Monsieur Jean-Pierre GADON
Commissaire enquêteur

Ferme éolienne de la Grande Plaine
PLEURS LINTHELLES

le 28/02/2022

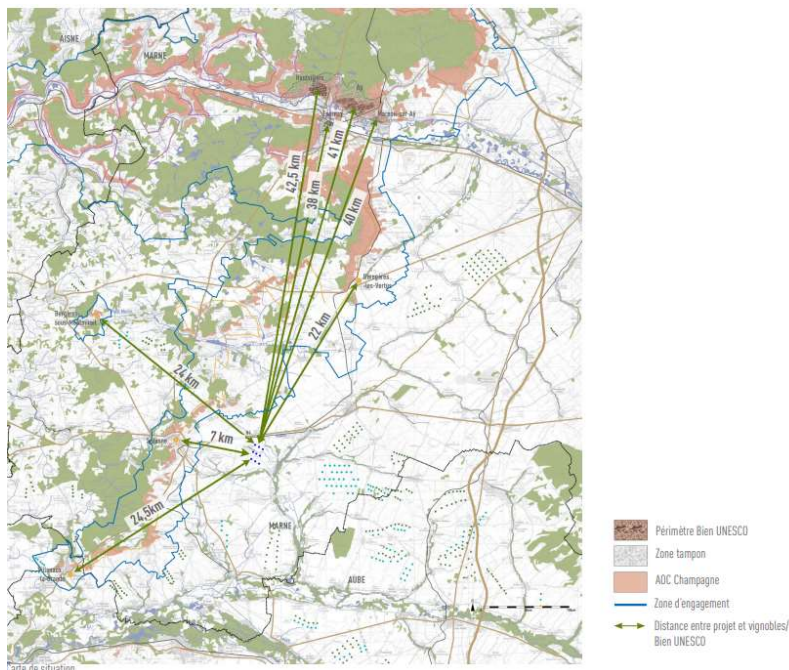
Lors de ma visite le jeudi 24 février à la mairie de PLEURS, nous avons cherché une carte où pouvaient figurer les distances aux habitations. Or nous ne l'avons pas trouvée alors que dans d'autres études d'impact elle figure.

Est-ce obligatoire de la fournir ou conseillé ? Il est important pour les habitants des deux villages de se situer par rapport aux éoliennes et ce n'est pas les photo-montages qui sont prises avec un angle favorable pour le porteur de projet qui peuvent permettre une appréciation des distances

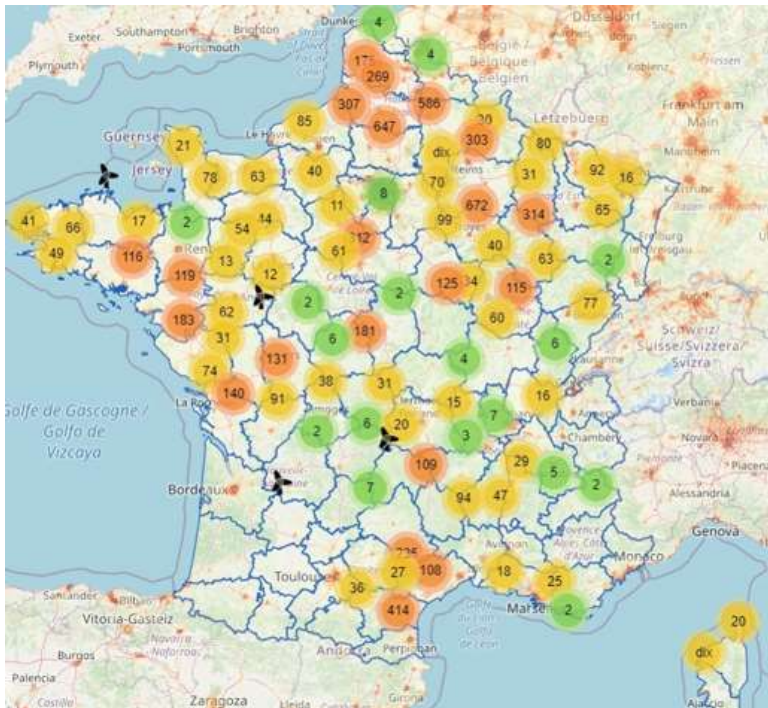
Je peux affirmer que depuis 2 années hormis le passage des grues et des oies sauvages j'ai pu constater avec surprise la halte de cigognes que je n'avais jamais vues (photos prises à

CHAMPAUBERT le 21/08/2019 donc constatation faite de perturbations de vols migratoires

Pour l'instant les grues et les oies sauvages continuent de passer au-dessus de CHAMPAUBERT.
